RENESAS TECHNICAL UPDATE

製品分類	MPU & MCU	発行番号	TN-V85-A014A/J	Rev.	第1版
題名	クロック同期シリアル・インタフェース（CSIH）の RYO 出力遅延時間に関する注意事項		情報分類	技術情報	
適用製品	V850E2/Sx4-H シリーズ	対象ロット等	全ロット	関連資料	適用製品のデータシート

図 1. CSIHnSC 及び CSIHnRYO のタイミングチャート図

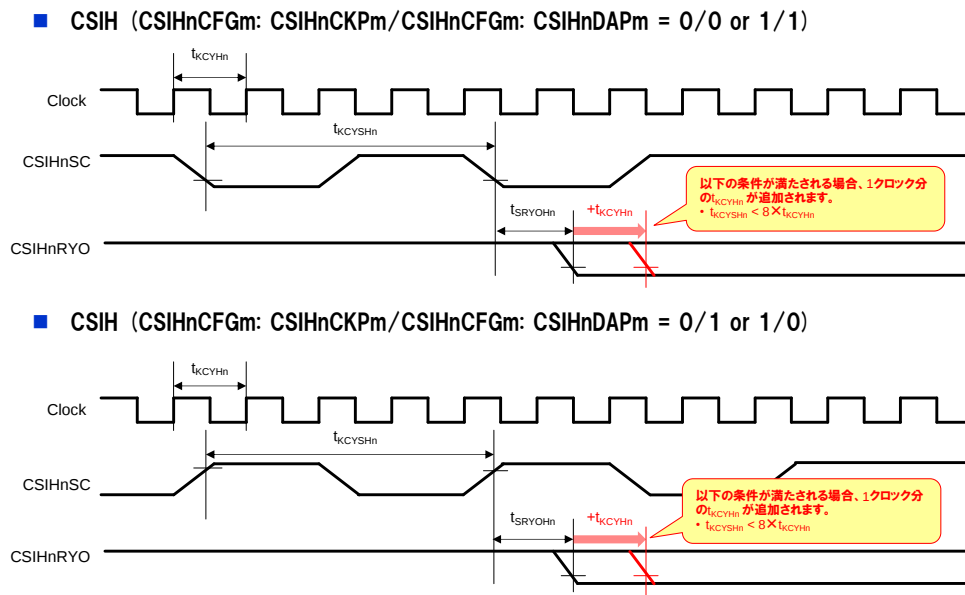
(1) CSIH スレーブモード時の電気的特性（RYO 出力遅延時間）の変更

下図 1 の通り、CSIHnSC サイクル時間(t_{KCYSHn})が、CSIH 動作クロック・サイクル・タイム(t_{KCYHn})の 8 倍よりも小さい場合、RYO 出力遅延(t_{SRYOHn})の最大値に対し、1 クロック分の t_{KCYHn} が追加されます。

8 倍以上の場合については、スペック変更はありません。

CSHnRYO 出力遅延時間 (tSRYOHn)の説明を、以下の通り変更します。

項目	略号	条件	MIN.	TYP.	MAX.	単位
CSHnRYO 出力遅延時間	tSRYOHn	tKCYSHn ≥ 8×tKCYHn			30	ns
		tKCYSHn < 8×tKCYHn			30 + tKCYHn	ns
